Cimitero di Taranto

Rilievo di manufatto cimiteriale

Tipologia _tumulo biposto orizzontale_

Campo _ 15 _ - Lotto _ 710 - 711 _

Foto dello stato di fatto 04/09/2023

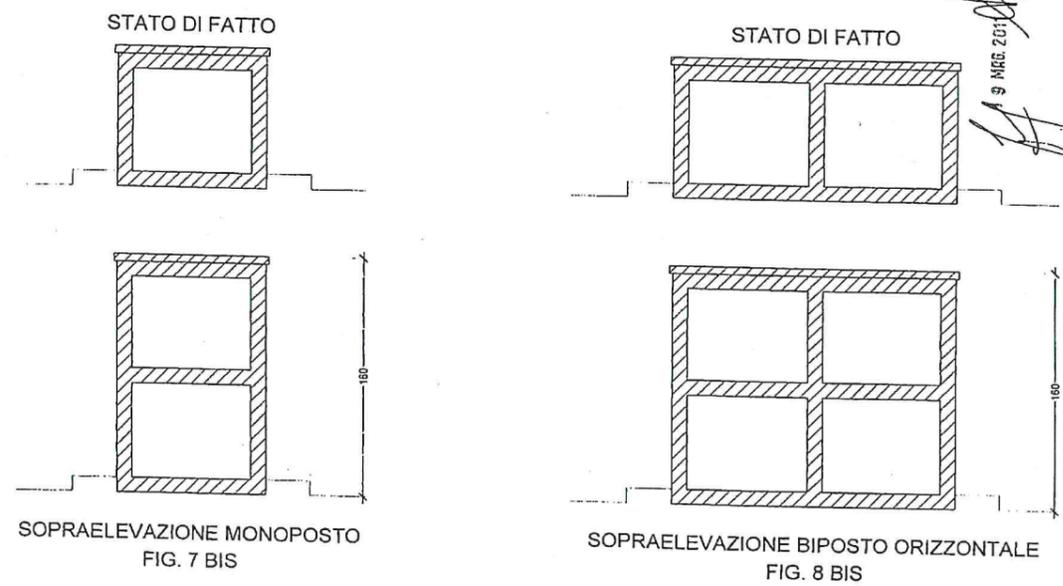
Il tumulo in oggetto attualmente ha dimensioni di mt 2,55 x 2,65 per l'esecuzione del tumulo è conforme con il regolamento che prevede un lotto dimensioni 2,50 x 1,90, lo stesso dista dai tumuli lato di dx fronte strada per cm 0,10 mentre dal lato sx pari a cm 16, pertanto il nuovo manufatto, dovrà essere realizzato nella stessa posizione attuale conservando, equidistante tra sx e dx dagli adiacenti loculi, lo stesso allineamento con i tumuli lato strada. È fatto obbligo che il nuovo manufatto venga rivestito con marmi simili a quelli adiacenti.

Il concessionario dovrà procedere alla demolizione dell'esistente manufatto a proprie spese.

Per quanto sopra rilevato, il lotto di che trattasi, le cui dimensioni sono pari a mt. 2,55 x mt. 1,90

potrà essere assegnato al nuovo concessionario.

TAVOLA INTEGRATIVA ALLEGATA ALLA DELIBERA DI G.M. N. 96... DEL 16.6.2011

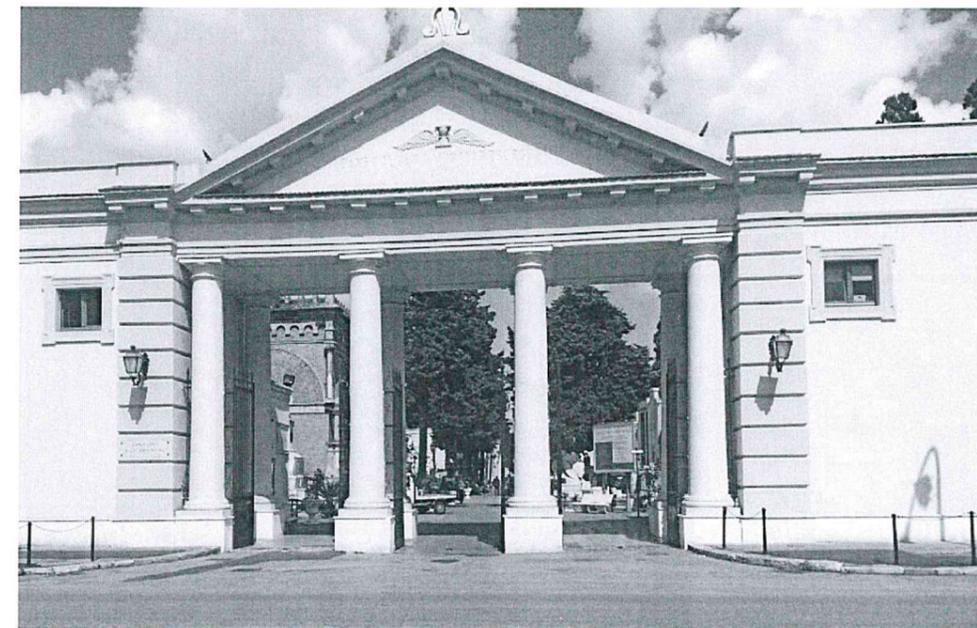
Dovendo il concessionario procedere alla eventuale realizzazione di un tumulo biposto non potrà superare l'altezza di mt 1,60 dal piano stradale del viale antistante al lotto come previsto dalla Delibera di G.C. n. 96 del 16/06/2011 (vedasi tavola grafica di ultima pagina).
